Avis délibéré
de la Mission régionale d'autorité environnementale
Corse

**sur la mise en compatibilité du plan local d'urbanisme de Calvi
(2B) dans le cadre de la déclaration d'utilité publique de travaux
sur l'aéroport Sainte Catherine**

**N° MRAe
2026CORSE / 016468-APP**

Avis du 5 juin 2026 sur la mise en compatibilité du plan local d'urbanisme de Calvi (2B) dans le cadre de la déclaration d'utilité publique de travaux sur l'aéroport Sainte Catherine

Figure 2: Superposition des zonages du PLU avec les différentes zones concernées par le projet (extrait du dossier de mise en compatibilité joint à la demande d'autorisation environnementale)

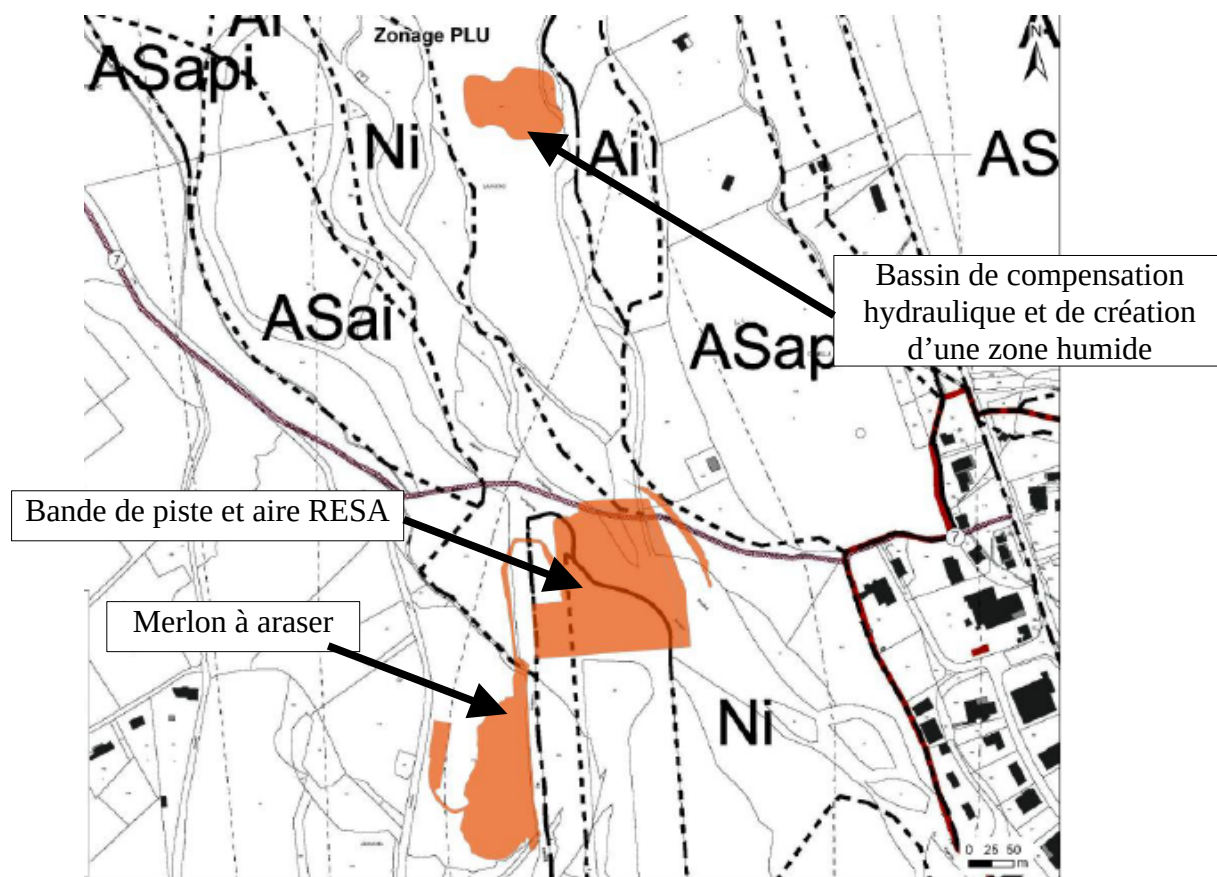
En revanche, le projet aéroportuaire n'est pas compatible avec les dispositions du règlement écrit pour les sous-zonages N (espaces naturels à préserver en raison de leur intérêt écologique et paysager), Ni (espaces naturels à préserver situés en zone inondable), ASa (espaces agricoles à protéger correspondant à des espaces stratégiques agricoles identifiés au PADDUC) et ASai (espaces ASa situés en zone inondable).

Outre ces modifications du règlement écrit, la demande de mise en compatibilité prévoit de mettre en cohérence le règlement graphique du PLU pour la création de l'aire RESA et de la bande de piste, en réaffectant la superficie concernée (9 860 m²) du sous-zonage Ni au sous-zonage UFi,

De surcroît, selon la demande de mise en compatibilité, le projet aéroportuaire apparaît incompatible avec l'emplacement réservé n° 7 du PLU de Calvi, qui prévoit l'aménagement d'une voie de mobilité douce en rive droite de la Figarella.

Le dossier spécifique à la mise en compatibilité du PLU évoque la nécessité de modifier le règlement écrit et le règlement graphique pour ce qui concerne cet emplacement réservé, mais ne présente aucun élément de modification de ces règlements, alors que le déplacement du lit de la rivière, pour les besoins de la création de la RESA, vient intercepter une partie du linéaire prévu en rive droite comme emplacement réservé.

La MRAe recommande d'explicitier la mise en compatibilité de l'emplacement réservé n°7, qui prévoit l'aménagement d'une voie de mobilité douce en rive droite de la Figarella. en précisant le zonage et le nouveau règlement dans le PLU.
